COMMUNE DE CHEVINAY

Plan Local d'Urbanisme Adaptations prévues pour l'approbation

Ce document tient lieu de compte rendu de la réunion réalisée avec les personnes publiques associées pour échanger sur les adaptations envisagées sur le projet de PLU avant son approbation.

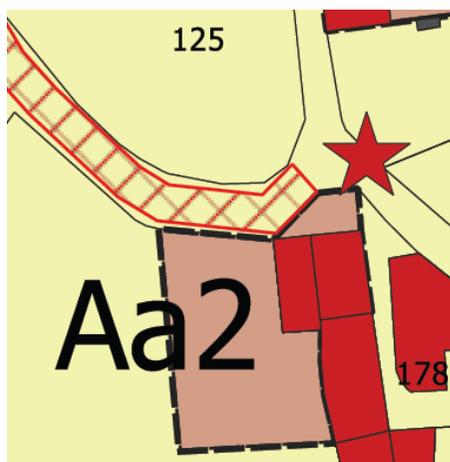
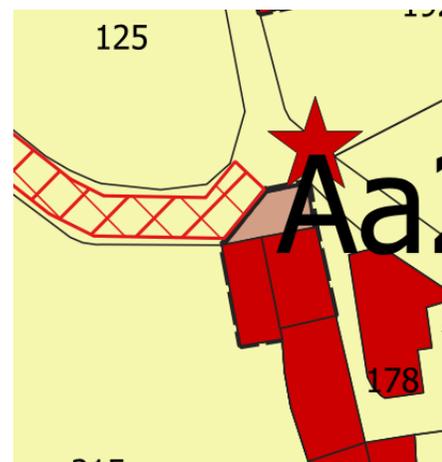
Ajouter dans le calcul de consommation des espaces naturels, agricoles et forestiers (ENAF) :

- Les emplacements réservés R3 (locaux techniques, locaux associatifs et parking) et R5 (carrefour et parking)
- Les STECAL Aa2 et NL des étangs

Le STECAL Aa2 est réduit pour ne pas empiéter sur les ENAF (bâti et accès côté voie, 283m² au lieu de 1051m²).

Le STECAL des étangs est réduit à la seule partie où seront possibles les constructions (705 m² au lieu de 8004m²). Nota l'ER R2 était et restera classé en zone N et ne constitue donc pas une consommation d'ENAF (pas de changement d'affectation du sol).

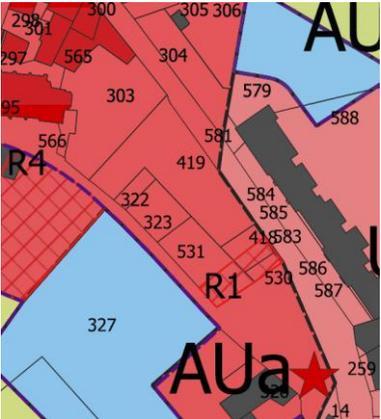
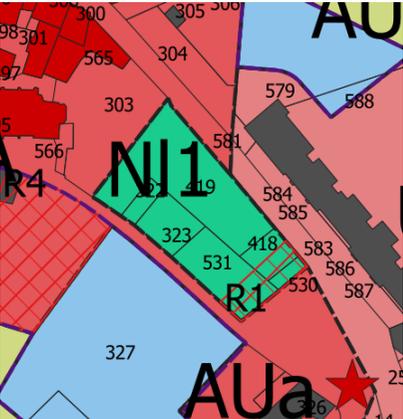
Reclasser le jardin public du bourg en secteur NI avec un règlement adéquat

Le jardin est reclassé en NI1 avec un règlement qui permettra l'évolution des aménagements existants (aire de jeux, ...) et la possibilité d'implanter des ouvrages nécessaires à la gestion des déchets (type : bacs enterrés ou composteurs).

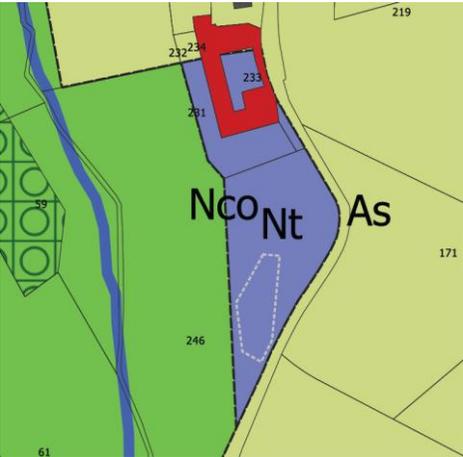
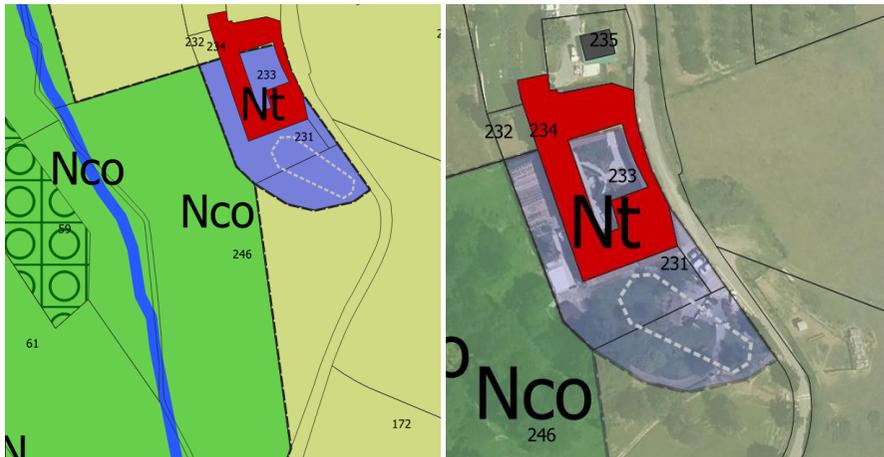
<p>Réserve 2 : supprimer les STECAL Nt, Nt1, Nt2 et NL du Plainet et limiter la surface du STECAL NL des étangs</p>	
<p>STECAL Nt : Les Verchères, évolution de l'activité d'hébergement en place par diversification du type d'hébergement proposé</p>	<p>Le porteur du projet prévoit de rapprocher au maximum les nouvelles constructions du bâtiment existant. Cela permet à la fois de réduire de façon drastique la surface « consommée » et de s'éloigner des vergers</p>

<p>existants situés plus haut dans le vallon. L'exploitant a donné un avis favorable sur cette adaptation. La nouvelles surface du secteur est de 3029m² (au lieu de 6185m²) et seulement 220m² de pris sur les ENAF.</p>
<p style="text-align: center;">Version à l'arrêt</p> 	<p style="text-align: center;">Version pour l'approbation</p> 
<p>STECAL Nt1 : Le Burdel, création d'une activité sur une parcelle construite par agrandissement d'une construction existante.</p>	<p>Le projet de STECAL est abandonné. Le porteur se limitera à aménager la construction existante dans la limite de 40m² autorisé par le règlement de la zone. Il est rappelé que le projet concerne une parcelle qui n'a plus aucun lien avec l'agriculture (maison et jardin entourés de haies).</p>
<p style="text-align: center;">Version à l'arrêt</p>	<p style="text-align: center;">Version pour l'approbation</p>

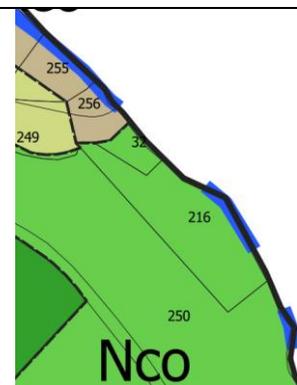
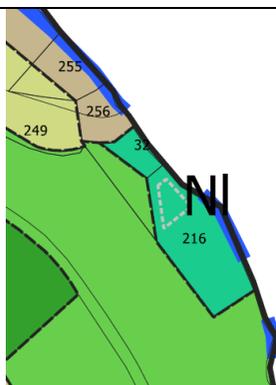
<p>STECAL Nt2 : Les Verchères, création de nouvelles constructions dans un jardin</p>	<p>Le porteur de projet abandonne. Il est rappelé que le tènement n'a plus de lien avec l'agriculture (jardin privé)</p>
<p style="text-align: center;"><i>Version à l'arrêt</i></p> 	<p style="text-align: center;"><i>Version pour l'approbation</i></p> 
<p>STECAL NL du Plainet : aire de jeux communale</p>	<p>Le secteur NL est supprimé. Il est rappelé que les équipements en place depuis plus de 30 ans nécessitent des interventions pour leur entretien ne générant aucune nuisance d'ordre écologique.</p>
<p style="text-align: center;"><i>Version à l'arrêt</i></p>	<p style="text-align: center;"><i>Version pour l'approbation</i></p>

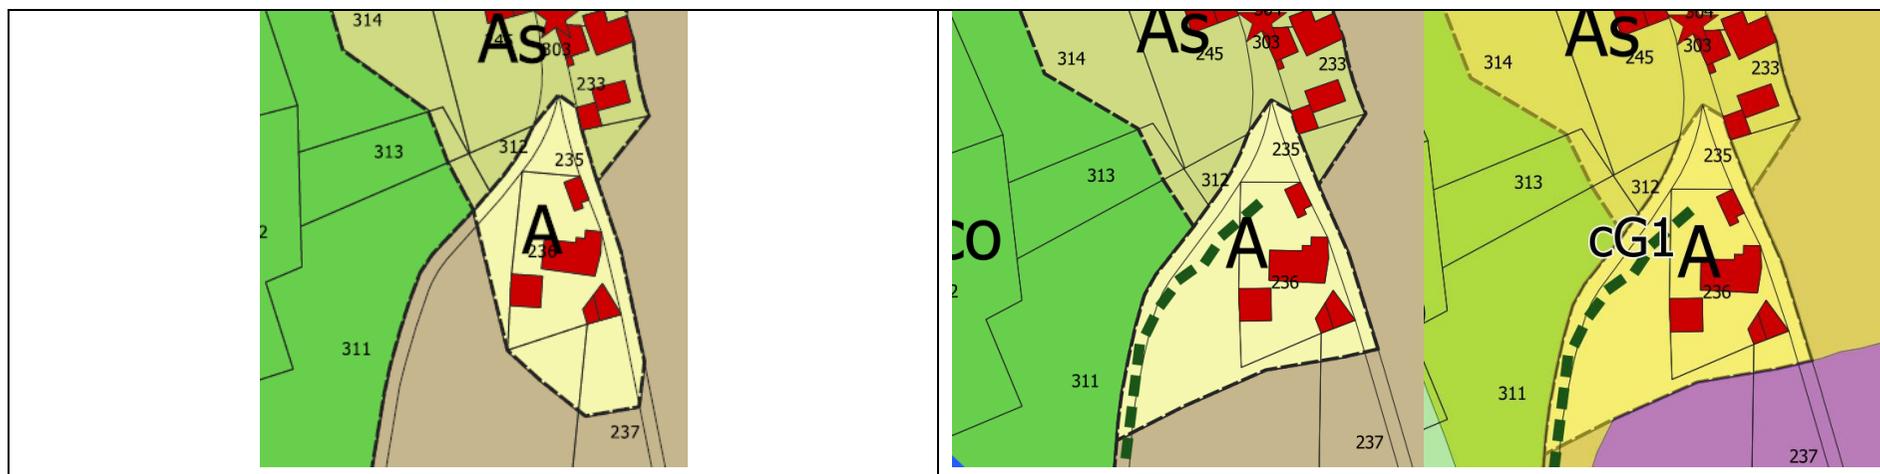
Remarque 2 concernant le zonage	
Revoir l'étendu de la zone A autour de l'exploitation au Soupat-Sud afin d'éviter le secteur d'aléa moyen inconstructible.	La zone A est revue : elle sera agrandie à l'Ouest des bâtiments et réduite au Sud.
Version à l'arrêt	Version pour l'approbation

M LECROART et Mme THEETTEN

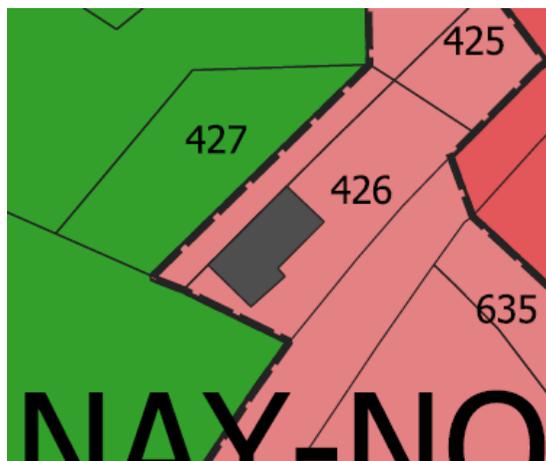
Leur maison est située sur une petite parcelle en zone U mais de telle manière qu'elle jouxte sur deux côtés les limites de la zone. Etant donné que les maisons situées en zone N et A bénéficient par le règlement de la possibilité d'une extension et de la création d'une piscine, la demande de M Lecroard et Mme Theetten est recevable au titre de l'égalité de traitement.

=> **une petite partie (environ 100 m²) de la parcelle située au Sud de la maison (n°338) sera reclassée en U. Cette adaptation laisse 8,50 m entre le bâtiment existant et la limite de zone. L'application de la règle de recul (4 m minimum par rapport à la limite de zone N) permet la réalisation d'une extension d'une emprise d'environ 35 m² dans le prolongement du bâtiment existant.**
